DOSSIER CONCLUSIVO
DEL PERCORSO DI CONSULTAZIONE
PUBBLICA SUL *MASTERPLAN* DI
RIGENERAZIONE DELLO SCALO
DI PORTA ROMANA

Aprile 2021

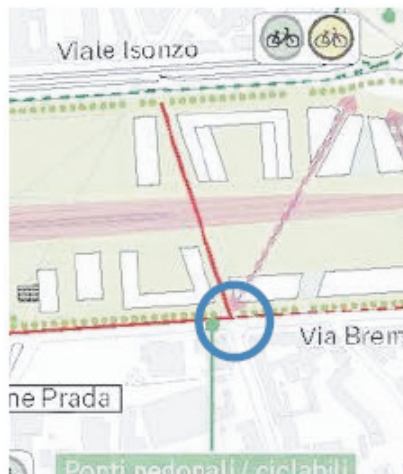
Segnalo già oggi una forte criticità viabilistica nell'incrocio tra Via Calabiana e Via Brembo a causa di una non perfetta visuale per gli automobilisti che provengono da Via Calabiana rispetto all'asse di Via Brembo

Il nuovo progetto prevede ottimi passaggi pedonali e ciclabili tra il lato sud prospiciente Via Calabiana e il lato nord. Si presuppone quindi che molti pedoni e ciclisti attraverseranno la Via Brembo nel punto indicato nell'immagine sottostante.

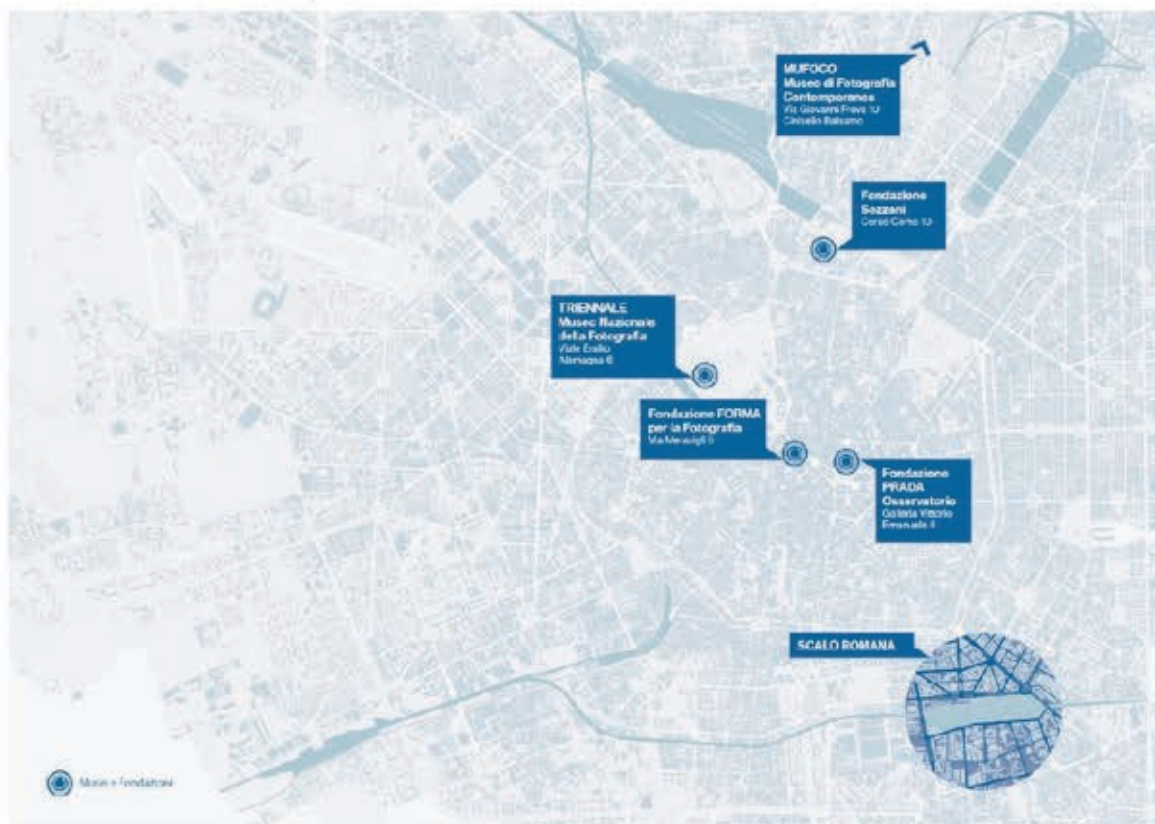
Resta quindi a nostro avviso necessario rinforzare l'attrattività della parte sud-ovest, dedicata quasi esclusivamente al residenziale, caratterizzata dal Villaggio olimpico che diventerà studentato.

Mentre le prime due porzioni di progetto sono caratterizzate da mix funzionale, la terza, meno collegata per ragioni preesistenti, non sembra avere ancora una struttura e un'identità ben definita: si propone di dedicarla allo sport, a strutture esterne per possibili eventi, ma si tratta di spazi rivolti verso parte centrale del parco e non al contesto urbano delle immediate vicinanze.
